改善箇所説明図

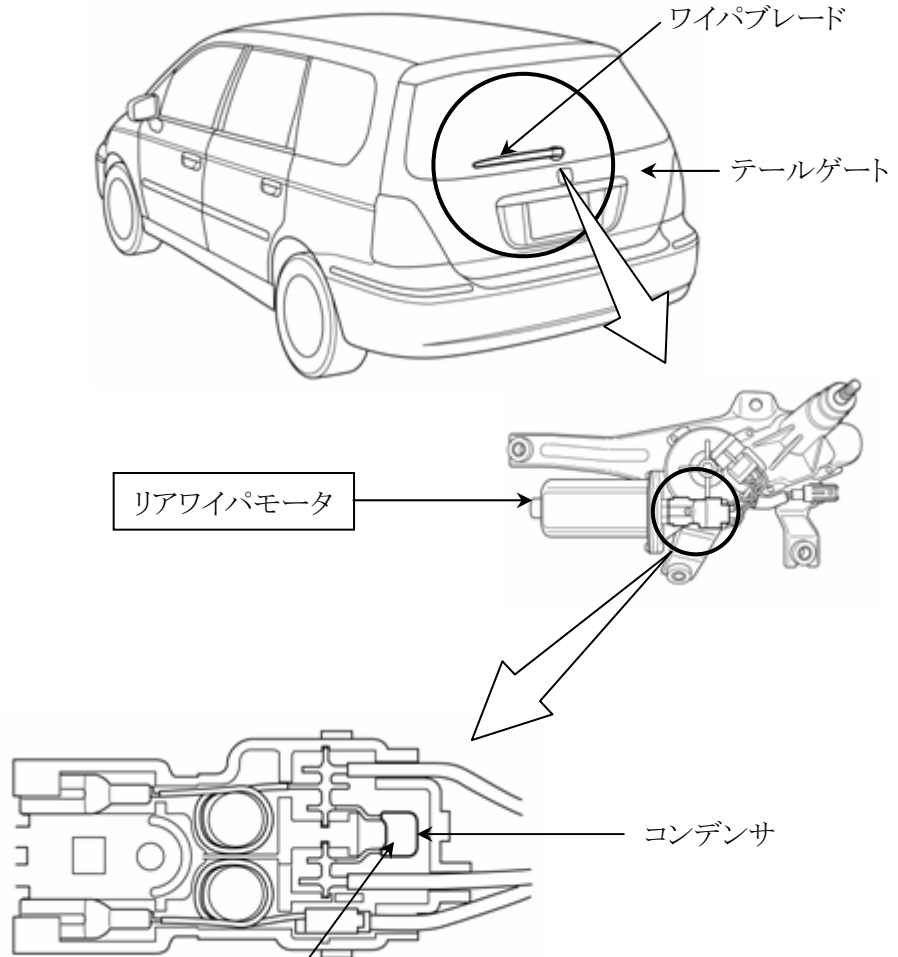
基準不適合発生箇所

リアワイパモータの電気回路が不適切なため、ワイパブレードが凍結した状態でリアワイパを作動させると、ワイパモータに誘導起電力が発生するため、電気回路内のコンデンサが損傷し短絡するものがある。そのため、そのまま使用を続けると、最悪の場合、コンデンサが発火しテールゲートの樹脂部品に延焼するおそれがある。

改善の内容

全車両、リアワイパモータの作動を点検し、正常に作動するものはリアワイパモータの電気回路に誘導起電力を吸収する素子を内蔵したハーネスを追加する。また、正常に作動しないものはリアワイパモータを対策品に交換する。
